### 規格變更通知

#### CW 系列控制元件 / AP22 型指示燈 / HS5B 型 安全開關

茲因 CW 系列控制元件 / AP22 型指示燈 / HS5B 型 安全開關的部分規格有所變更，特此通知。

《參考：外型圖(螺絲所在位置)》

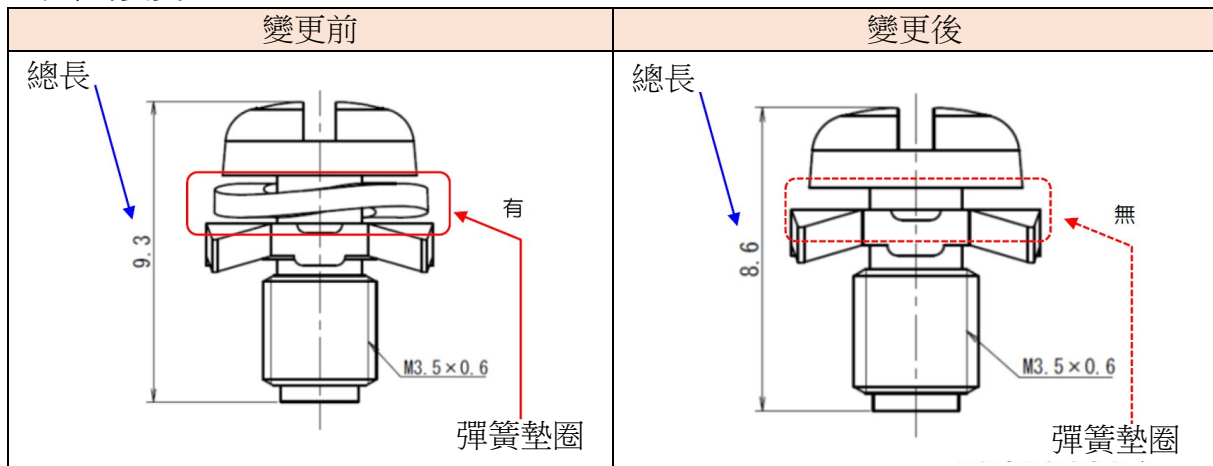
CW 系列、AP22 系列以及 HS5B 系列的螺絲將不再使用彈簧墊圈。相應地，螺絲的長度將由 9.3mm 調整為 8.6mm，如下所示。
